改善箇所説明図

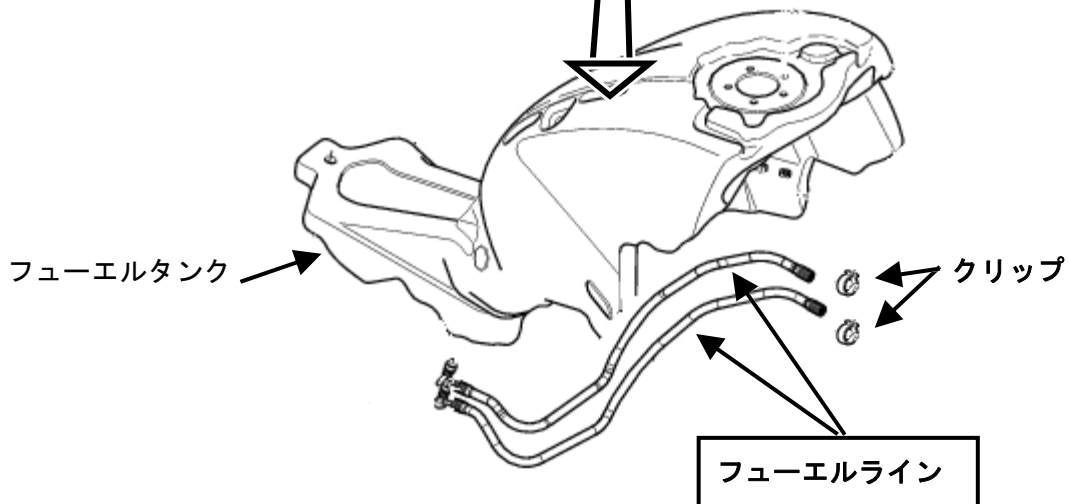
基準不適合発生箇所

樹脂製フューエルラインにおいて、当該部品製造時の材料の乾燥が不十分なため、水分によって成型を阻害された部分がある。そのため、そのままの状態で使用を続けると、当該部分から燃料が漏れるおそれがある。

改善の内容

全車両、フューエルラインを良品と交換し、新品のクリップを用いて締結する。

識別：フューエルタンク後端部に緑のペイントをする。
